工程異常処理票

発行 No.	18-031287404 18-031287405
発行日:	2018年 7月 21日
発行社名:	(有)小野川製作所
部署名:	製造課(O102-0014)
品管責任者	担当

GT25D2-12DP-2.2H(02)
P-H(B1)タンシ
DPNO.167455-7-71
個品ロットNO.T28-1-3504

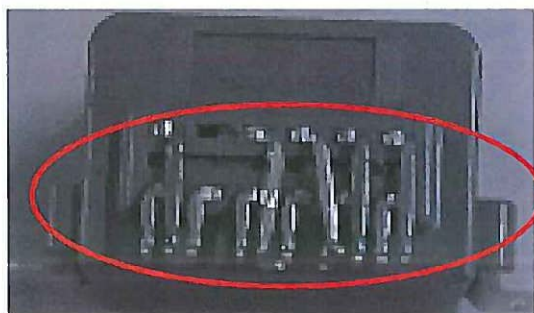
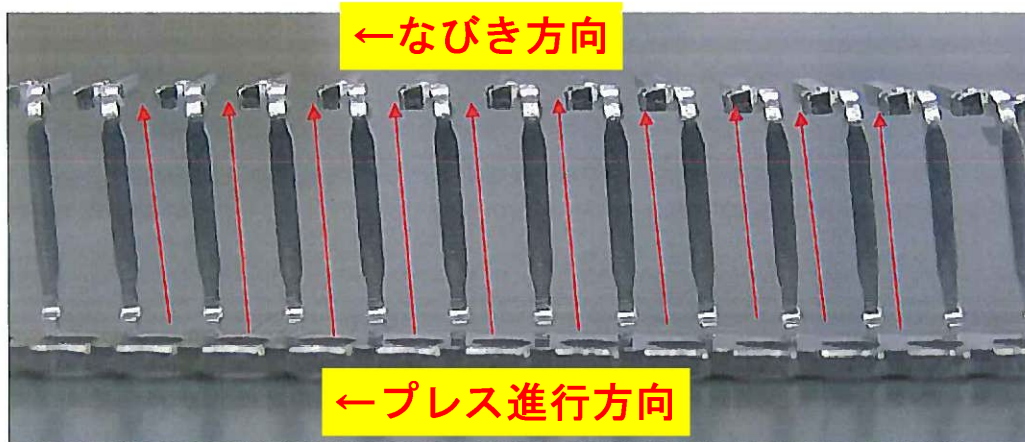
初期品 量産品	機能 外観	個品 治具		
製品名 GT25D2-12DP-2.2H(02)		CL No. 775-0078-8 02 DP No. 167455-7-71	製品ロットNo. 8G13B	
個品名 P-H(B1)タンシ		個品ロットNo. T28-1-3504	発生日 2018.7.18	発見工程 Bタンシ圧入治具
全数検査・抜取検査		不良内容・発見のきっかけ		
製作数	12RL	Bタンシ圧入治具で、タンシが圧入されないトラブルが発生し、確認したところタンシのなびきを発見しました。		
抜取数				
不良数	製品5個、個品9700pin			
現品処理				
一時保管: 年 月 日迄		不良現象(略図/写真)		
製品数 個		AMC品管課(経由部署)意見		
個品数: 個				
返却数 個				
返却日 年 月 日				
発行基準 TSS-K-0-100 4.2)		処置に対する希望		
該当項目にチェック 重複可		不具合原因の原因調査・今後の対策をお願いします。		
<input checked="" type="checkbox"/> (1)機能不具合発生 <input type="checkbox"/> (2)選別作業を要する <input type="checkbox"/> (3)対策不十分による再発 <input type="checkbox"/> (4)初品で不適合発生 <input type="checkbox"/> (5)不具合流出の可能性 <input type="checkbox"/> (6)検査で不具合発生		回答様式 管理No. AMC-18-113 5原則シート 要 <input checked="" type="checkbox"/> 不要 <input type="checkbox"/> 期限 2018年 7月 27日

Bタンシが圧入されない

★不良判定[本工程異常の責任部署を明記]		品管責任者	課長	査閲	担当
同一方向への変形(なびき)を確認しました。					
★不良原因[略図/写真で説明が必要な場合は、別紙添付]		★不具合品処置			
プレス進行方向と同じ方向へのなびきであるため、プレス工程での発生ではないと思われます。 (2頁目参照願います) 当該Lotに巻き返しの記録も無く、連続生産中の1RLとなります。		・工程異常返却品の処置 [再納品] ・在庫品の処置[要・不要] 対象数量: 個 処置方法: 廃棄・選別 注)在庫処置の記録を残すこと。			
★対策内容[略図/写真で説明が必要な場合は、別紙添付]		対策日[年月日]			
上記理由からプレス工程以降での発生であると思われます。 お手数ですが、後工程の調査をお願いします。		-			
★歯止め(再発防止)標準化/水平展開の要・否	★[標準類改訂状況](下記区分に丸囲い)	実施日(予定)		改訂の標準類は、必ず工程異常報告に添付のこと。	
[確認欄: □標準化要、□水平展開要]	①QC工程表(CP) [要・否・済]	-			
	②作業指導書 [要・否・済]	-			
	③検査基準書 [要・否・済]	-			
効果確認		(経由部署)ヒロセ(廣瀬)品管		発行部署	
		課長	査閲	担当	品管責任者
					担当
